**Commission économique pour l'Europe****Comité des transports intérieurs****Forum mondial de l'harmonisation  
des Règlements concernant les véhicules****Groupe de travail en matière de roulement et de freinage****Quatre-vingt et unième session**Genève, 1<sup>er</sup>-5 février 2016

Point 7 c) de l'ordre du jour provisoire

**Pneumatiques – Règlement n° 54****Propositions d'amendements aux Règlements n° 54  
(Pneumatiques pour véhicules utilitaires et leurs  
remorques) et n° 117 (Pneumatiques – Résistance  
au roulement, bruit de roulement et adhérence  
sur sol mouillé)****Communication des experts de l'Organisation technique  
européenne du pneumatique et de la jante\***

Paragraphe 3.1.10, modifier comme suit :

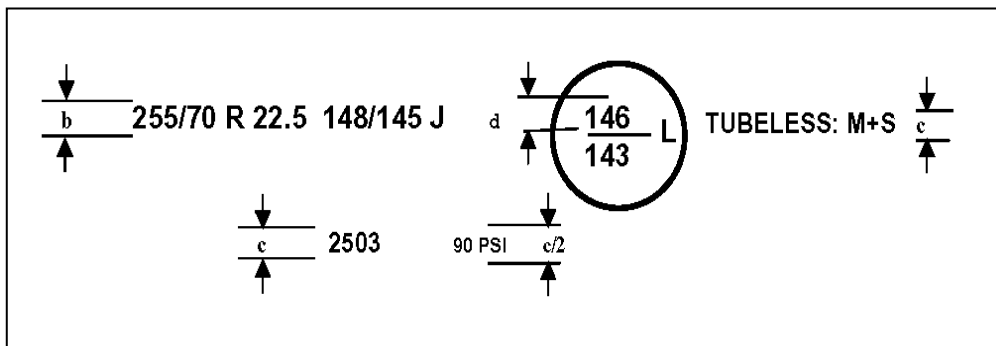
« 3.1.10 L'indication de la pression de gonflage à adopter pour les essais d'endurance charge/vitesse par l'indice "PSI", l'interprétation duquel figure à l'annexe 7, appendice 2. Toutefois, cette indication, qui peut n'être apposée que sur un seul flanc, ne sera exigée pour tout pneumatique présenté à l'homologation que deux ans après la date d'entrée en vigueur du présent Règlement<sup>5</sup>.

**En ce qui concerne les pneumatiques homologués pour la première fois après le 1<sup>er</sup> janvier 2018, la pression de gonflage pour la mesure des dimensions et pour l'essai d'endurance charge/vitesse (voir le paragraphe 4.1.12 du présent Règlement) doit être indiquée en kilopascals, et non par l'indice "PSI".**

**Il est permis d'utiliser des marquages en kilopascals au lieu de l'indice "PSI" pour les pneumatiques homologués pour la première fois avant le 1<sup>er</sup> janvier 2018. ».**

Annexe 3, remplacer :

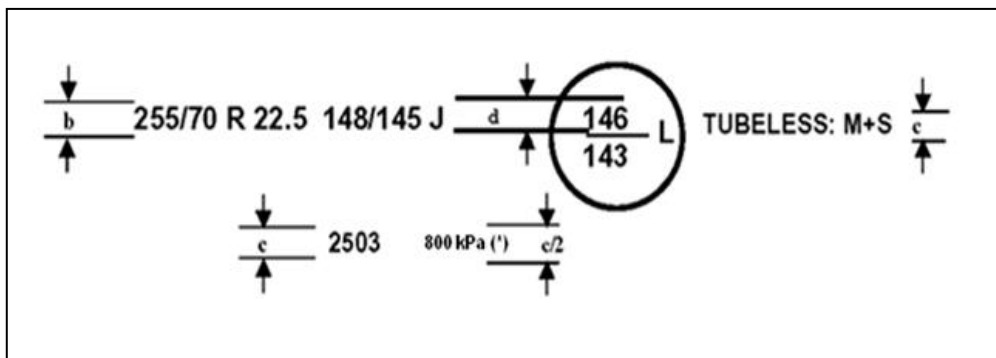
(\*) L'indice PSI peut être utilisé à la place de la pression en kPa pour les pneumatiques homologués pour la première fois avant le 1<sup>er</sup> janvier 2018. ».
